Fachada

Solicitação

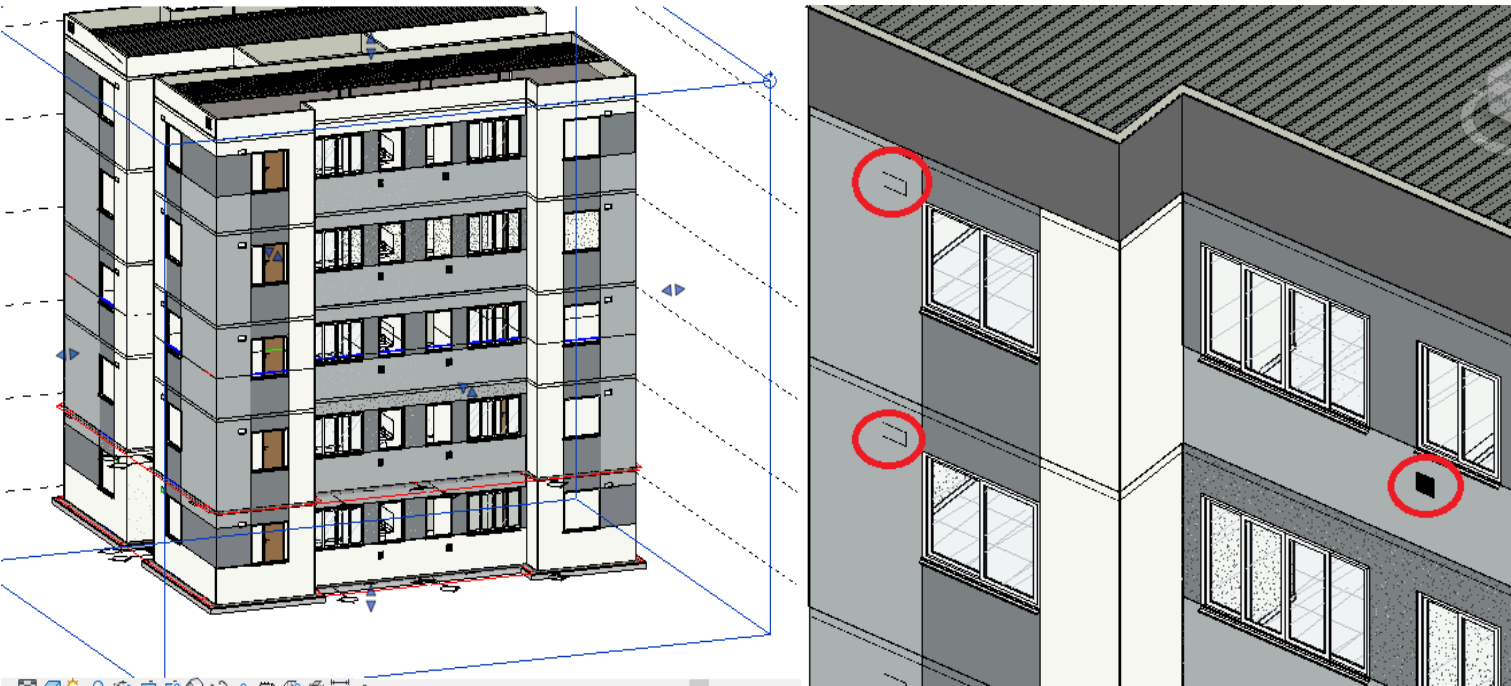
Parede conflitando com aberturas de ar condicionado e duto na cozinha, por favor, ajustar

Ações	Descrição	Data Ação	Novo Vencimento	Responsável	Realizado por
	Ajustado na R02 sem comentários	2021-10-21T21:02:41+00:00		coordenacao@chaconengenharia.com	coordenacao@chaconengenharia.com
		2021-09-30T20:55:53+00:00		coordenacao@chaconengenharia.com	coordenacao@chaconengenharia.com
